柏崎刈羽原子力発電所 5 号機  
原子炉格納容器スタビライザの  
耐震強化工事と耐震安全性評価について  
(コメント回答資料)

平成 22 年 8 月 2 日  
東京電力株式会社

<ご質問内容>

図①-1 溶接の入熱による温度分布図

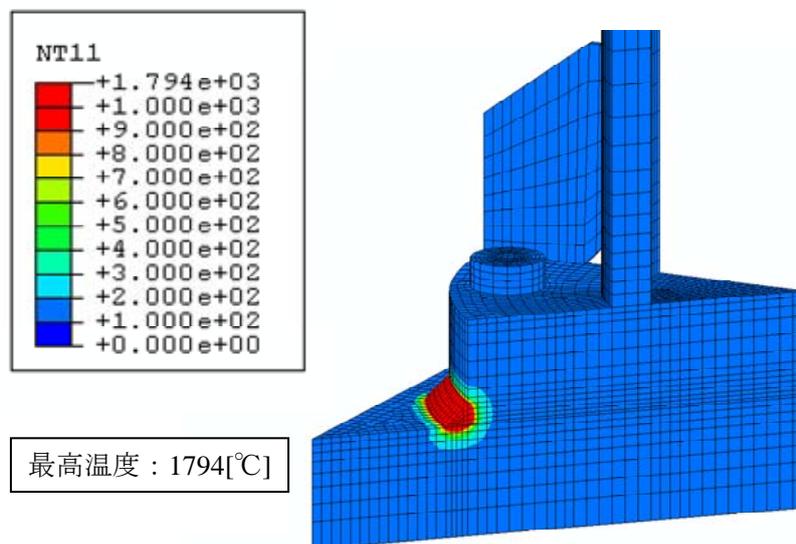
① 溶接時の入熱によりボルトが緩むことはないのか。

原子炉格納容器スタビライザ（以下、「PCV スタビライザ」という）のボルト締結部に隅肉溶接を追加することで、締結部の引張耐力を増強した。ここでは、溶接とボルトで結合されたフランジ部に、溶接の入熱を模擬した FEM 解析を行い、溶接時の入熱がボルトの初期締付力に与える影響を確認した。

その結果、溶接時の入熱による影響は局所的であって、ボルトの初期締付力の低下は軽微であることを確認した。

図②-1 荷重-変位履歴 (ボルト+溶接部 (溶接入熱考慮))

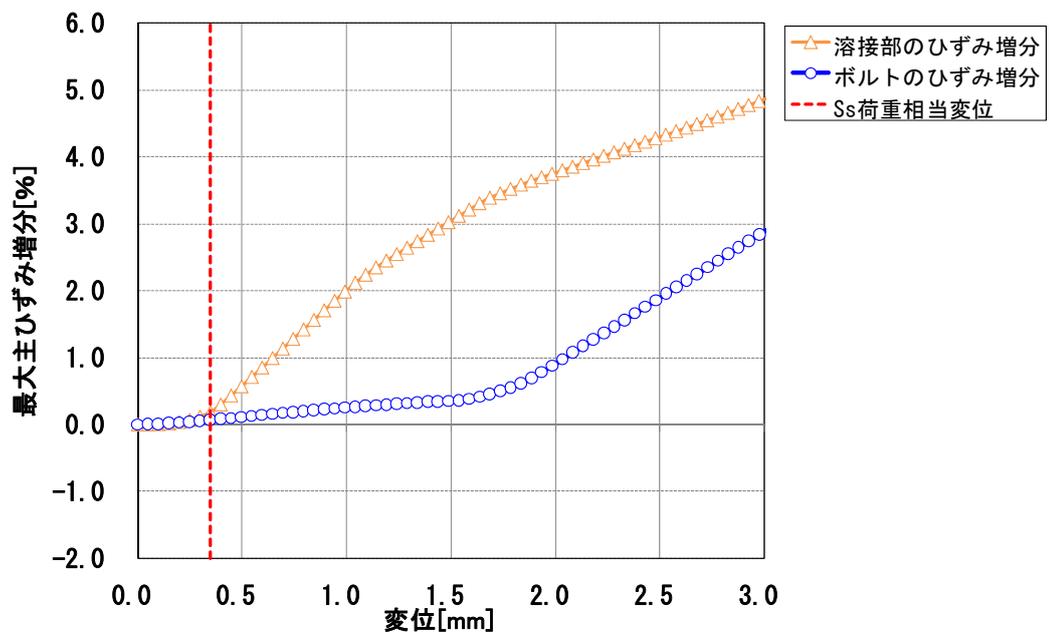
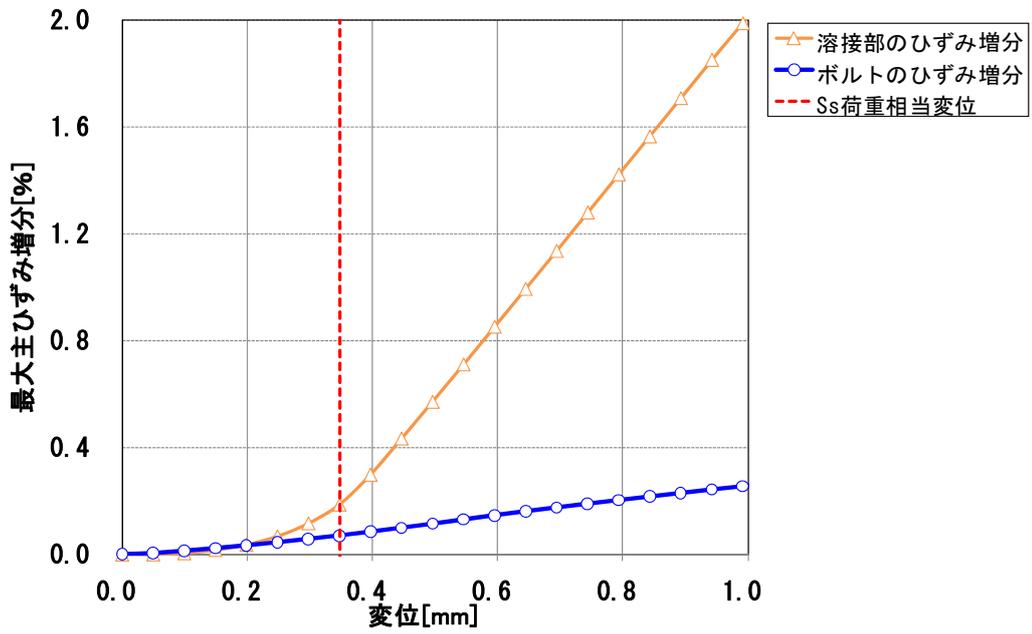
② 溶接とボルト締結の複合構造物に外荷重が作用した場合、溶接部が先に破断することが懸念されるが、ボルトと溶接部で荷重を分担する考え方が妥当なのか。  
(平成 22 年 7 月 23 日 構造 WG(第 54 回))

当該部の溶接は日本機械学会の「発電用原子力設備規格 溶接規格（2007 年版）JSME S NB1-2007」に準じ、適切に管理された施工法を用いている。そのため溶接部には構造強度上有意な欠陥があるとは考えがたく、母材と同等以上の強度を有しているものと判断できる。そのような条件であれば、設計の想定よりも前に溶接部が破断することはないと考える。

このような前提のもと、ボルトと溶接で結合されたフランジ部に引張荷重を負荷した FEM 解析を行い、ボルトと溶接部の引張荷重およびひずみの変化を確認した。

その結果、設計で想定している範囲内においては、負荷荷重の増加に応じてボルトと溶接部の引張荷重およびひずみは増加傾向にあり、両者が荷重分担できていることを確認した。（図②-1～図②-4 参照）

図③-1 ストップパの概要図

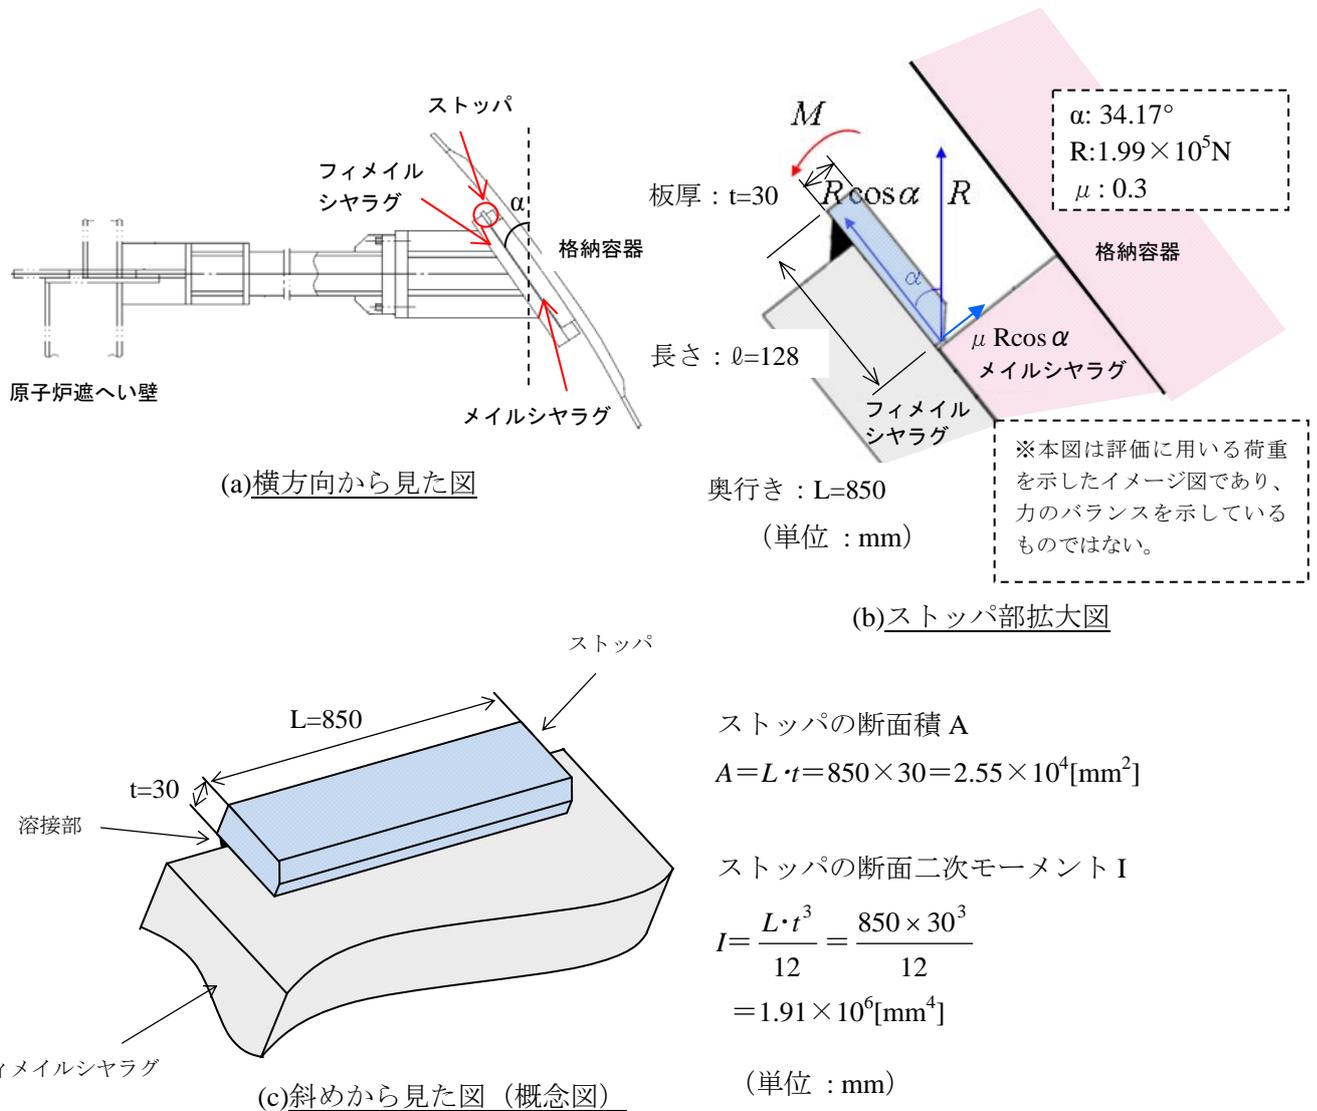
③ストッパを取り付けたことにより、面外方向に圧縮力を受けることから、座屈による影響はないのか。

パイプについては、トラス構造としての軸力による圧縮応力と鉛直荷重による曲げ応力に対する評価を行った。圧縮応力の評価基準値は座屈の影響を考慮したものとなっており、これまでも評価上座屈しないことを確認している。一方、ストッパについては、座屈よりも溶接部の曲げが構造上支配的になることから、溶接部の組合せ応力の評価を行った。

その結果、ストッパおよびパイプ部の座屈による影響はないことを確認した。

圧縮と曲げの組合せ による座屈評価	評価基準値
ストップパ	0.17 <sup>*</sup>	1 <sup>*</sup>
